Aktz.: 61 26 Fi 90

Bebauungsplan "Am Elmerberg (F 90)"

I. Vermerk

über die öffentliche Auslegung (Offenlage) gemäß § 3 Abs. 2 BauGB

Abbildung 2: Fluchtdistanzen Wiedehopf 50 m (rot) und 100 m (orange) zur Bebauungsgrenze, Baufläche rot schematisch, Ausgleichsfläche gelb.

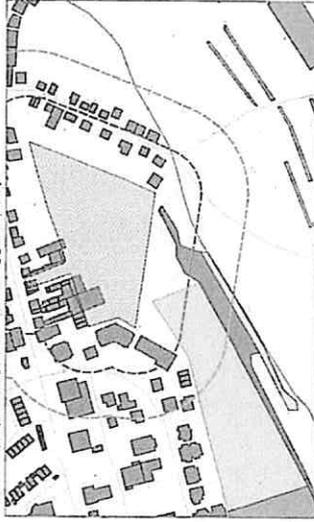
Es wird klar, dass die Fluchtdistanz zur Bebauung in die Ausgleichsfläche hinein unterschritten wird. Durch die Fluchtgrenze 50 m werden dem Wiedehopf 2100 m² Habitat entzogen, durch die Fluchtgrenze 100 m rund 10.000 m². Damit ist das Kriterium des „quantitativ-flächenbezogenen Habitatverlustes“ nach Lambrecht und Trautner erfüllt.

Es wird alternativ vorgeschlagen, den westlichen Bereich der Planfläche bis zur westlichen Zufahrtsstraße in 100-m-Fluchtdistanz von Bebauung freizuhalten, und die freigestellten Flächen vorteilhaft zur Muldenversickerung zu verwenden (Abbildung 3, hellblaue Linie). In dem Falle würde auch das Problem der zu geringen Flächen zur Versickerung und der nicht zulassungsfähigen Einleitungen in Quellbereich gelöst. Der Anspruch auf höchstmögliche Verwertung des Eigentums wird hier durch andere öffentliche Belange eingeschränkt (Artenschutz, Gewässerschutz).

*Der Alternativvorschlag beruht auf der Anwendung der Fluchtdistanz als alleiniges Kriterium um erhebliche Beeinträchtigungen des Wiedehopfes zu vermeiden.
Der Artenschutzrechtliche Fachbeitrag und Umweltbericht zeigen, dass mit dem geplanten Maßnahmenkonzept erhebliche Beeinträchtigungen von Arten vermieden werden können. Eine Verkleinerung des Baugebietes ist daher nicht erforderlich.*
